Fiat Scudo 1,6D Multijet 90 - Potencia insuficiente del aire acondicionado | HELLA

Potencia insuficiente del aire acondicionado

- Tipo de conexión antigua -

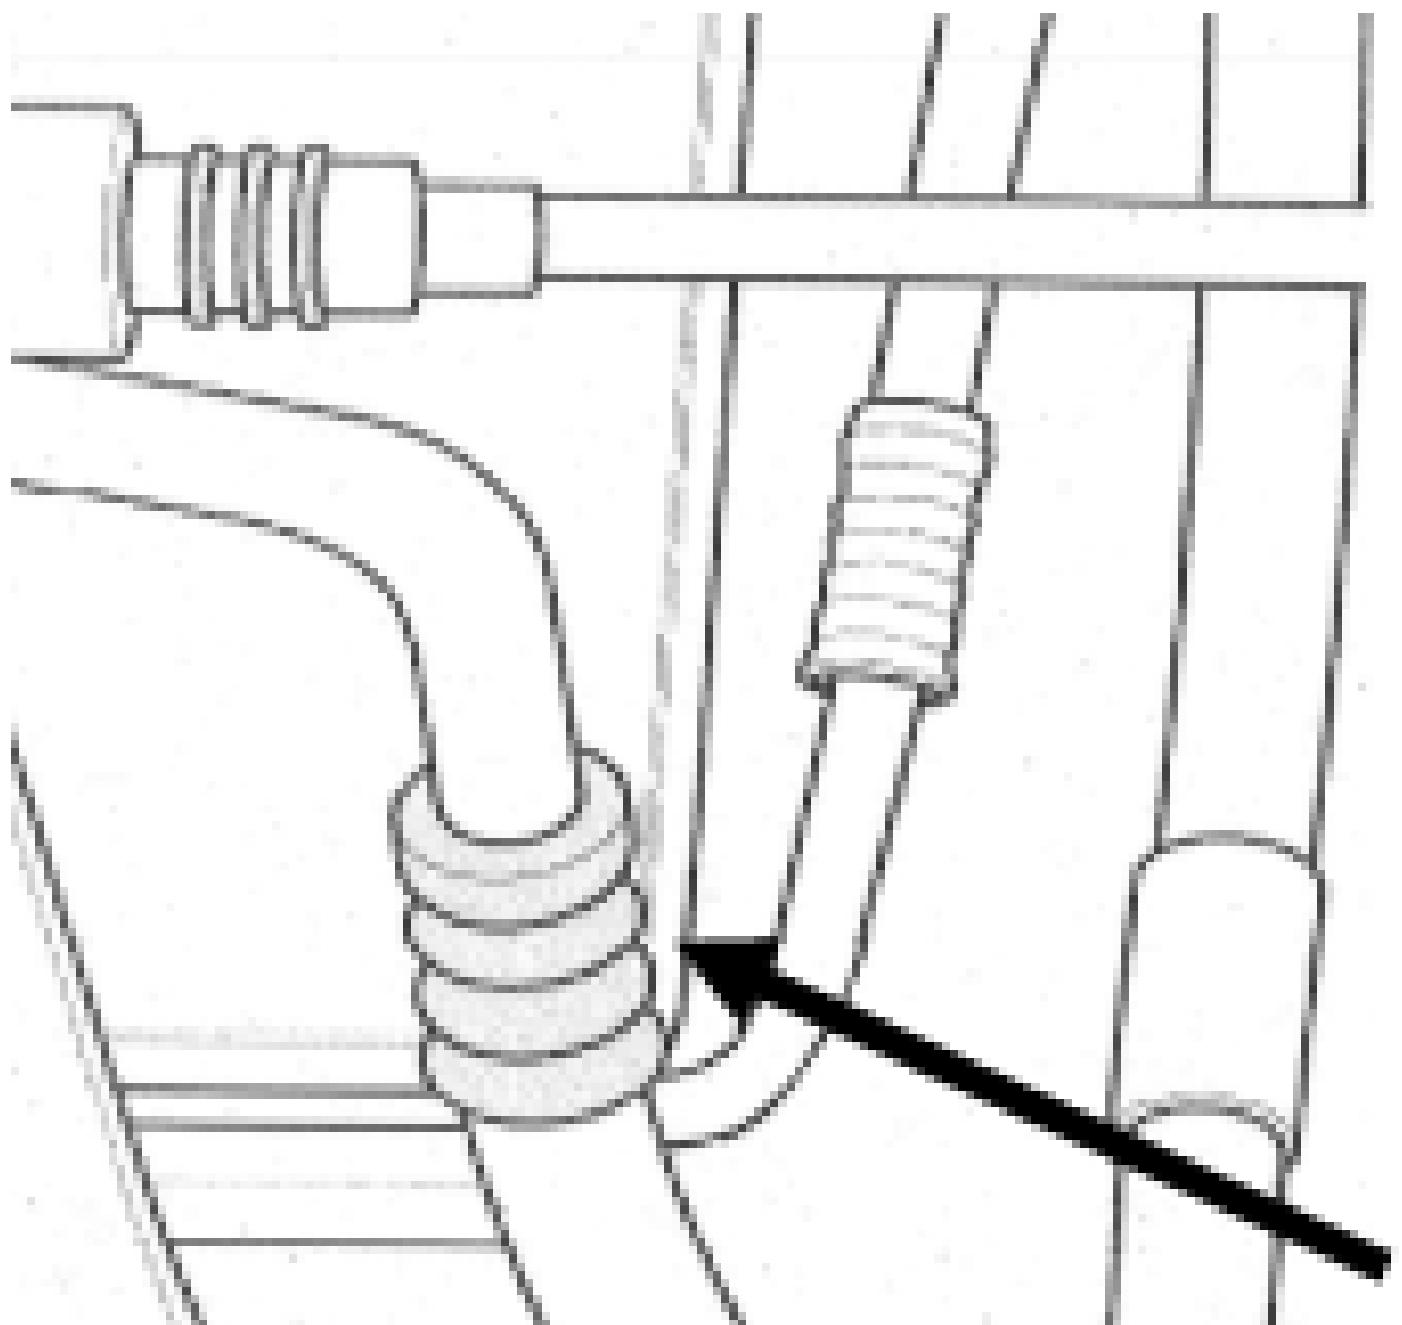
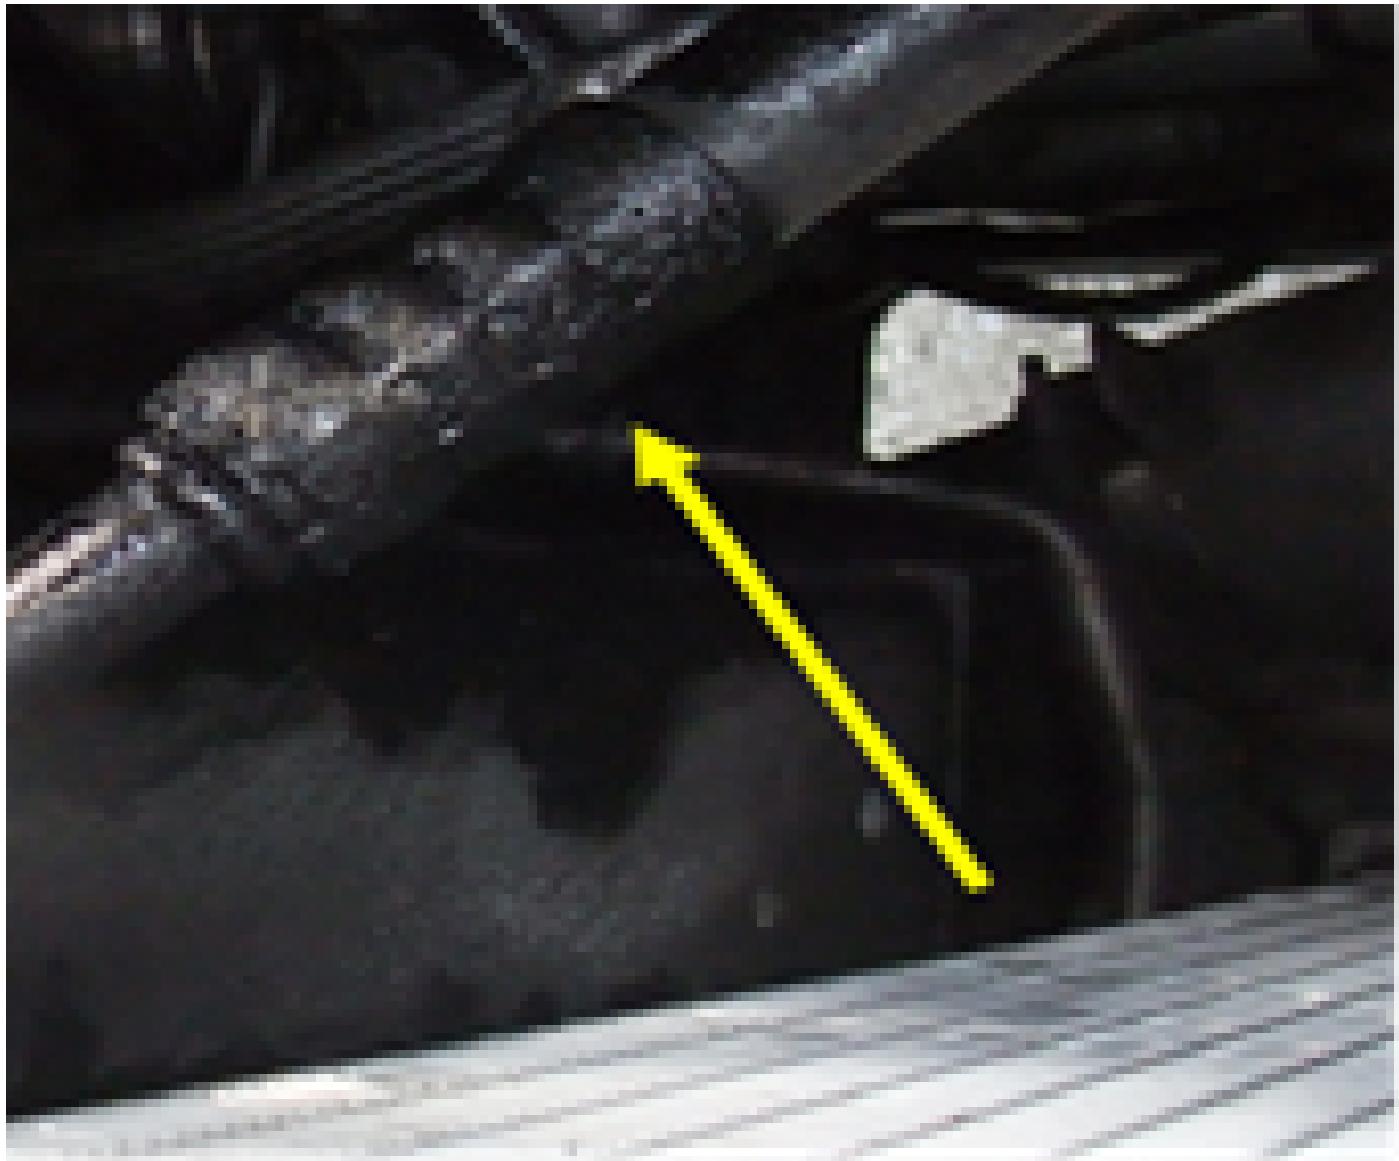
Si en los vehículos arriba mencionados se detecta una pérdida de refrigerante o se detecta que la potencia del frío es insuficiente, puede deberse a una fuga en la conexión entre el condensador y el compresor.

Comprobar que el tipo de conexión que lleva el líquido refrigerante sea la correcta (ver imágenes).

El fabricante ofrece una nueva versión: [(nº recambio)]

- 1 unid.: conexión del refrigerante: 140142280

- 2 unid.: Junta tórica: 9645950980
